# *Rapport d'analyse environnementale*

**Prolongement du quai de Tadoussac**

**Dossier 3211-04-28**

**Le 12 juin 2001**

Figure 3 : Coupe type au contrefort

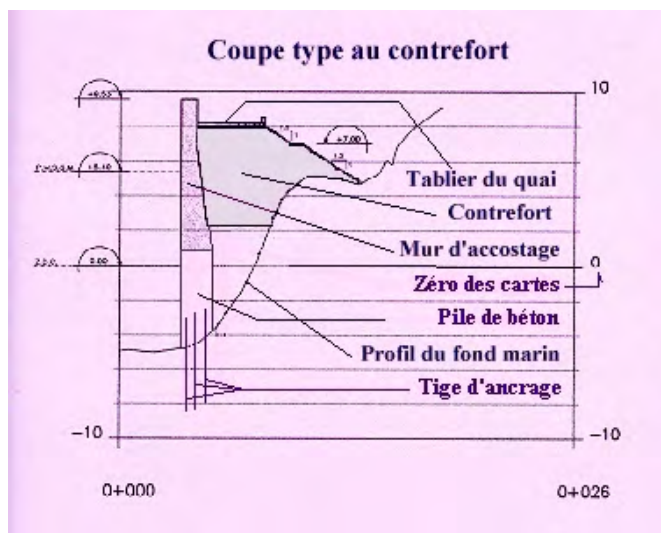
Avec la méthode de construction du mur du quai sur piles ancrées, les travaux dans le milieu aquatique seront limités au forage du roc pour l'insertion des tiges d'ancrages. Sur la figure 3 « Coupe type au contrefort » ci-contre, le point zéro illustre la cote des marées basses des vives eaux ou le zéro des cartes marines. On peut constater qu'une fois le béton des piles coulé, la mise en place du reste de la structure pourra s'exécuter au-dessus du niveau de l'eau à marée basse. Ceci facilitera l'installation des coffrages et le coulage du béton. Ce type de construction minimise le travail dans l'eau et les impacts sur le milieu.

Le forage des trous d'ancrages pour tout le projet, étant de faible diamètre, génère des niveaux de bruit beaucoup plus faible dans les fréquences néfastes pour les mammifères marins. De plus, il est prévu que les réceptacles des fiches d'ancrages latéraux des contreforts du quai soient forés hors de l'eau pendant les marées basses.

Condition 2 : Que la Société des traversiers du Québec procède au forage des trous des fiches d'ancrages latéraux des contreforts du quai durant la période de la journée où le niveau des marées permet d'effectuer les travaux hors de l'eau ;

Figure 4 : Le prolongement du quai, le mur déflecteur et les contreforts

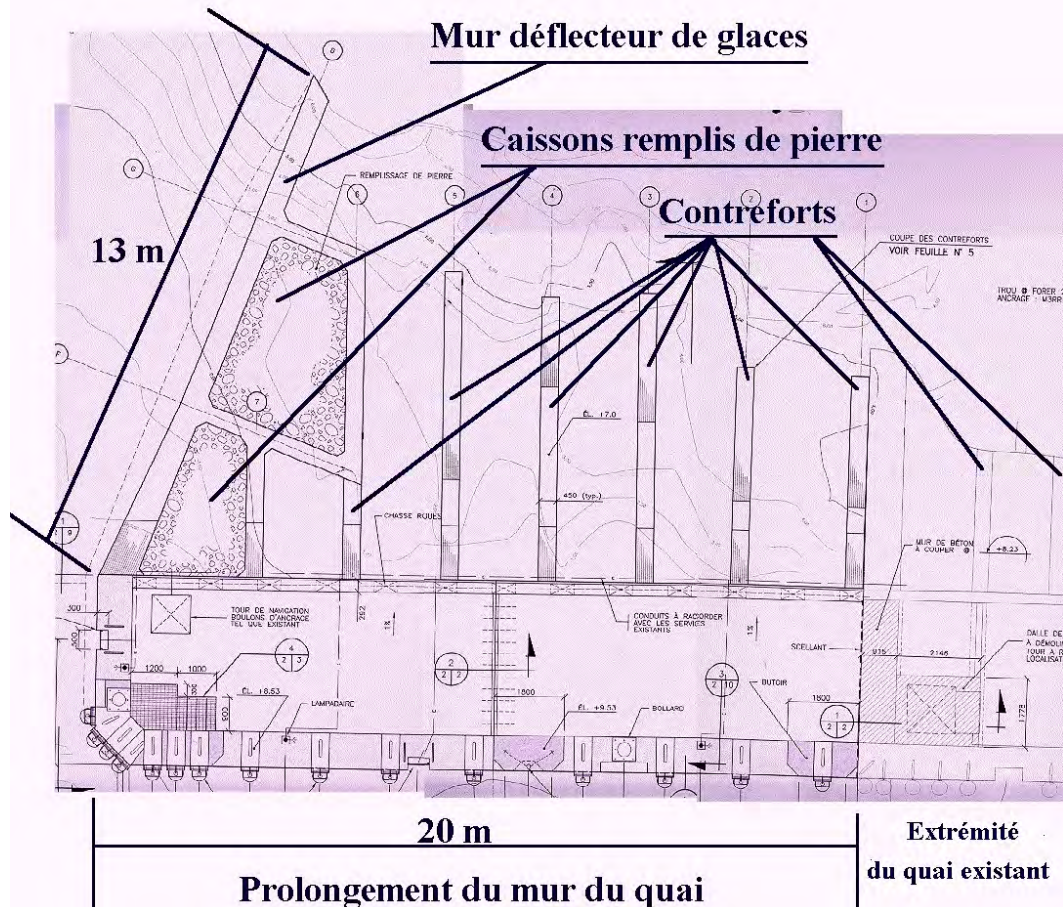
Le mur déflecteur de glaces sera ancré au fond marin au moyen de tiges d'ancrages insérées dans un trou foré, de la même façon que les piles et les contreforts du mur du quai. Une injection de béton à prise rapide maintiendra la tige dans son trou. Les 38 trous, nécessaires pour insérer les ancrages du mur dans le roc du fond marin, auront aussi 7,5 cm de diamètre et 4,5 mètres de profondeur.

Par la suite, on accrochera le coffrage et l'armature du mur et des caissons à ces ancrages et on coulera le béton. Les coffrages utilisés étant étanches, la coulée de béton y demeurera confinée. Après la prise du béton et l'enlèvement des formes, on remplira les caissons avec de la pierre.

Condition 3 : Que la Société des traversiers du Québec s'assure que l'entrepreneur utilise un agent anti-lessivage de béton lors des travaux de bétonnage sous-marin dans l'éventualité où les coffrages sous-marins ne seraient pas étanches ;

Condition 4 : Que la Société des traversiers du Québec s'assure que l'entrepreneur utilise une huile végétale non toxique pour le décoffrage du béton ;

Condition 5 : Que la Société des traversiers du Québec s'assure que l'entrepreneur utilise des appareils et des méthodes appropriés pour prévenir les débordements et les échappées de béton dans l'eau lors des coulées ;
